(図) 木造軸組工法(大壁)における面材による耐力壁と柱の構成概念図

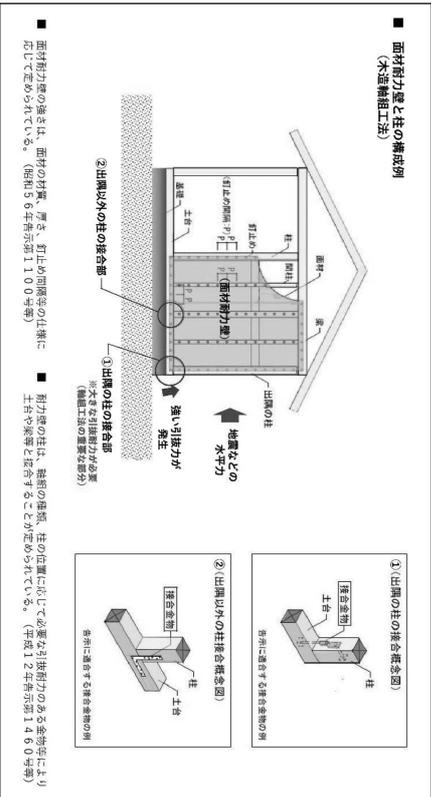
当該建築物の建築場所は、都市計画区域外のため、建築基準法(昭和25年法律第201号)の審査対象とはならないものの、同法に基づき、面材や筋交いを用いた耐力壁を適切に配置し、柱は土台と金物を用いて接合するなど、安全な構造を確保しなければならない(図)。

そこで、本契約の設計図書を見たところ、事前に構造計算書で確認していた耐力壁の位置や寸法の記載はあつたものの、耐力壁の材質、厚さ、固定方法や柱の接合部等の具体的な仕様は明示されていない。その結果、本来、建築物に求められるべき構造上の安全性の確保にかかわる施工条件が、受注者の判断に委ねられた中で、工事が実施されたことは、適切でない。

なお、監査事務局の指摘を受け、局が完成建築物の構造計算を再度確認したところ、安全性は確保されていた。

局は、木造建築物における施工条件を設計図書に適切に明示されたい。

(図1) 地盤改良工(高圧噴射工)

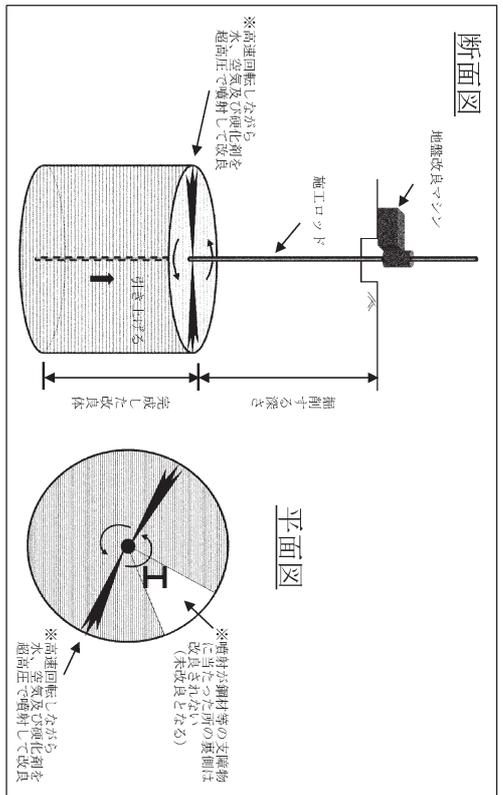
本工事では、地下構造物撤去及び掘削工事を行うに先立ち土留めを設置した後、地盤改良を高圧噴射攪拌工(注。以下「高圧噴射工」という。)により施工することとしている。このうち、当該工事現場北側の敷地境界付近では、既存の地下連絡通路に挟まれた狭い空間内に土留鋼材(H形鋼)を設置した後、都営浅草線の地下連絡通路の下面から高圧噴射工を行うこととしている(図1)。

このことについて局は、工事の設計段階で未改良部分を認識していたが、工事契約後に、受注者が構造計算や現場条件を精査した上で詳細な施工検討を行うべきとして、未改良部分を解消するために必要な補足改良等に係る費用を工事費として計上していなかった。

しかしながら、本工事の設計段階において、現場の実態に即した高圧噴射工の施工条件を明示した上で、高圧噴射工と土留工を一体的に検討し、未改良部分が生じないように発注すべきであった。

局は、設計段階における地盤改良工の施工方法の検討を適切に行われたい。

(図2) 未改良部分のイメージ図(平面図)

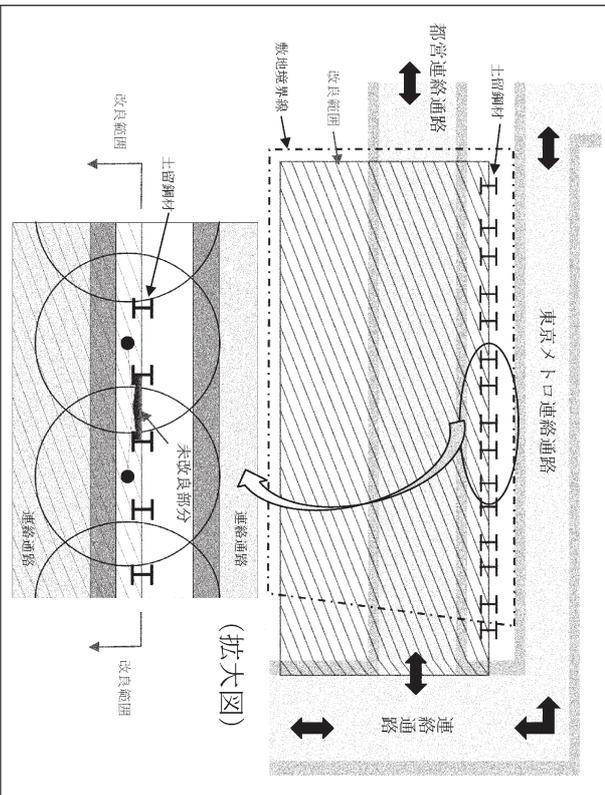
そこで、この地盤改良工の数量算出図について見たところ、高圧噴射工の施工ロッドの位置と土留鋼材の位置との関係が十分に考慮されておらず、土留鋼材の裏側に改良されない部分(以下「未改良部分」という。)が認められた(図2)。

(図) 掘削断面図

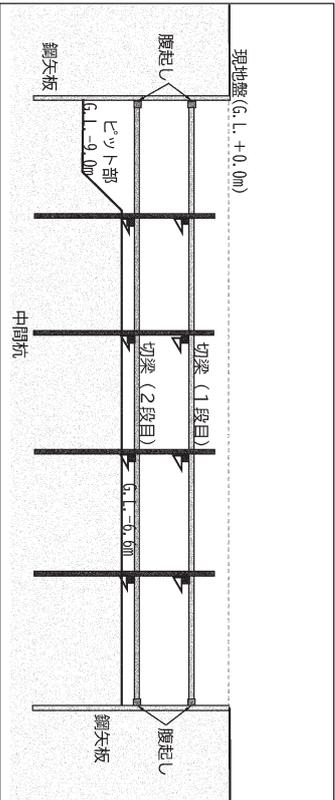
本工事では、整備する配水池の形状に合わせ、切梁・腹起しを用いた鋼矢板土留め(注)を設置し、掘削範囲全体を現地盤から深さ6.6mまで掘削後、さらに掘削面積全体の約10%を占めるピット部は、現地盤から深さ9.0mまで掘削している(図)。

そこで、本工事の土留めの構造計算書を見たところ、深さ9.0mの条件で構造計算を行い、その結果を掘削範囲全体に適用し、切梁・腹起しを全面的に2段設置していた。

しかしながら、構造計算書における施工順ごとの計算結果を見ると、深さ6.6mまで掘削した段階では、切梁・腹起しは1段で土留めが安定することが明らかであるにもかかわらず、局はそのことについて検討することなく、掘削範囲全体を2段としていた。

こうしたことから、本工事の施工に先立ち、深さ9.0mの範囲と同様に6.6mの範囲についても構造計算を行うなど、総合的に土留構造を検討していなかったのは適切でない。

局は、掘削断面に応じて土留構造を適切に検討されたい。
